Znak sprawy: GI.271.17.2018

**INFORMACJA dla Wykonawców nr 1**

**„Montaż instalacji OZE w ramach projektów parasolowych na terenie gminy Łopuszno”**

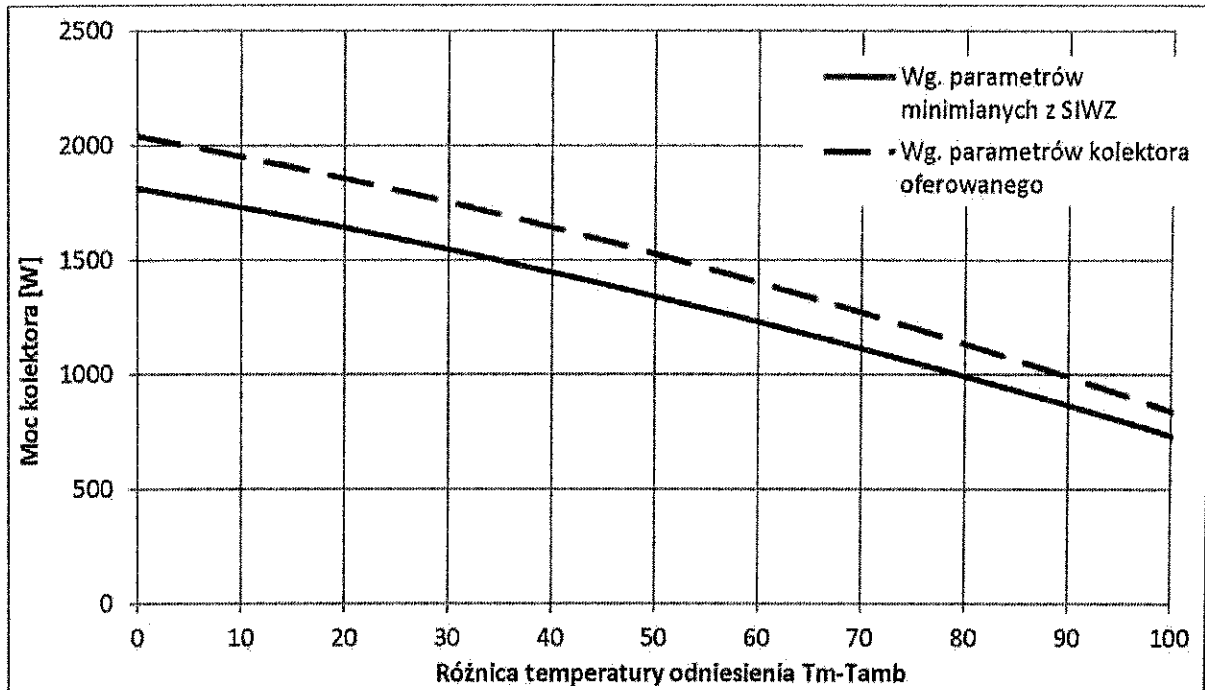
Dla każdego kolektora słonecznego w dostępnych publicznie wynikach badań w ramach certyfikacji Solar Keymark, prezentowane są obliczone moce zawsze dla takich samych charakterystycznych warunków odniesienia, co także dla osób mniej zorientowanych umożliwia proste, jednoznaczne i bezpośrednie porównywanie mocy kolektorów, a w przypadku przedmiotowego postępowania ocenę spełnia wymaganych parametrów minimalnych. Postawienie wymagań co do wydajności kolektora słonecznego wyłącznie w postaci wymaganej mocy minimalnej kolektora, umożliwia Zamawiającemu uzyskanie kolektora o wyższej wydajności cieplnej i osiągnięcie wyższego efektu ekologicznego niż wynika z wymagań opisanych w SIWZ. Jednocześnie zamawiający nie będzie ograniczał konkurencji, poprzez niedopuszczenie do zastosowania produktów o wyższej wydajności, co łatwo robić wprowadzając wiele szczegółowych parametrów, jak jest to zrobione w obecnej specyfikacji, na przykład w postaci współczynników sprawności. Parametry te osobno nie wskazują na wydajność cieplną kolektora słonecznego, a dopiero wyliczona na ich podstawie moc dla różnych warunków pracy pozwala na dokonanie obiektywnego porównania oferowanych kolektorów. Przyjęty opis przedmiotu zamówienia, z obecną treścią w zakresie kolektorów słonecznych narusza zasady konkurencji co jest sprzeczne z prawidłowym wydatkowaniem środków publicznych, gdyż nie dopuszcza do zastosowania oferowanego przez nas kolektora lepszego, o wyższej wydajności cieplnej w każdych warunkach pracy. Zobrazowane zostało to na poniższym wykresie:

Prosimy o dopuszczenie do zastosowania w zakresie równoważności przyjętych rozwiązań kolektora słonecznego o wyższym niż dopuszczony w opisie przedmiotu zamówienia współczynniku strat nieliniowych  $a_2 = 0,015 \text{ W}/(\text{m}^2\text{K}^2)$ , pod warunkiem zaoferowania kolektora, którego moc dla różnicy temperatury  $dT$  wynoszącej odpowiednio 0K, 10K, 30K, 50K i 70K jest wyższa od mocy kolektora, wymaganej przez Zamawiającego w SIWZ

**Zamawiający pozostawia wymogi dotyczące parametrów kolektora bez zmian.**
